CIRCULAR N° 3

LICITACIÓN PÚBLICA No. 5000004427

“ ADECUACIÓN ESTACIÓN VILLAMONTES POLIDUCTO ”

Imagen 3

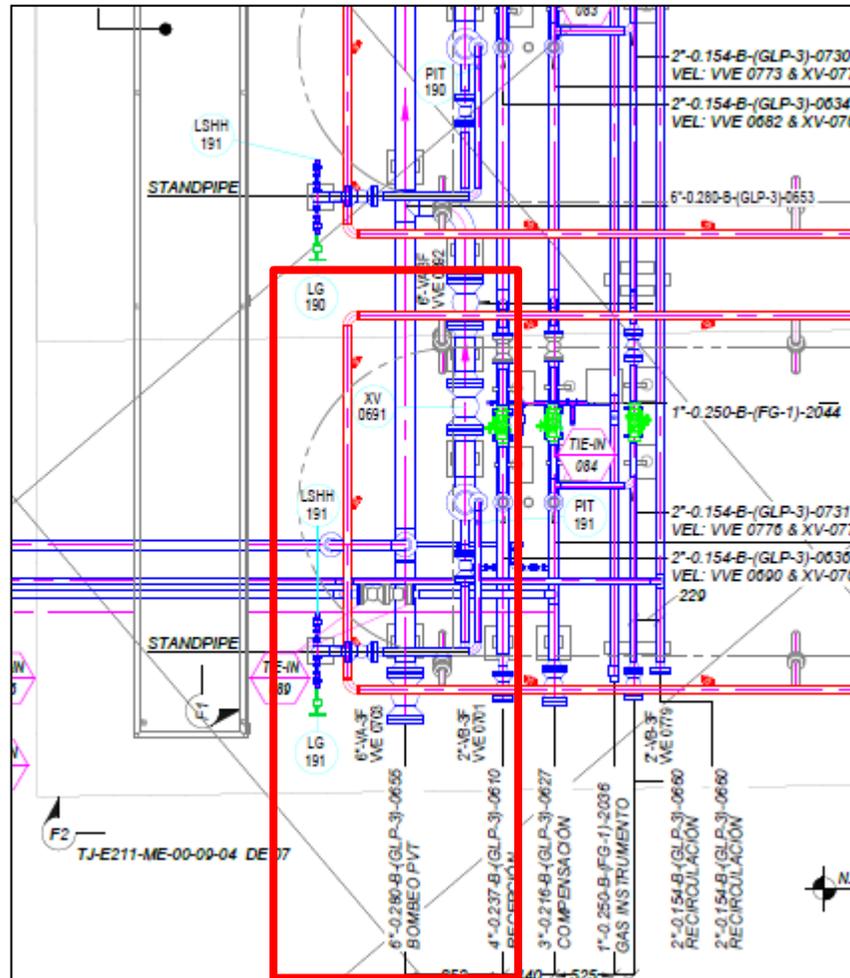
En el plano vista en planta TJ-E211-ME-00-08-07 de 09, la conexiones para la línea de Bombeo PVT, se encuentran en la parte inicial, pero en la imagen 2 la salida se encuentra más al centro(A).

Estando la salida al centro de los tanques implica adición de juntas y ensayos.

Considerar la salida de 6" hacia el PVT de acuerdo a la Imagen 2 (boquilla A), en la parte inferior del tanque, acercándose al centro del mismo.
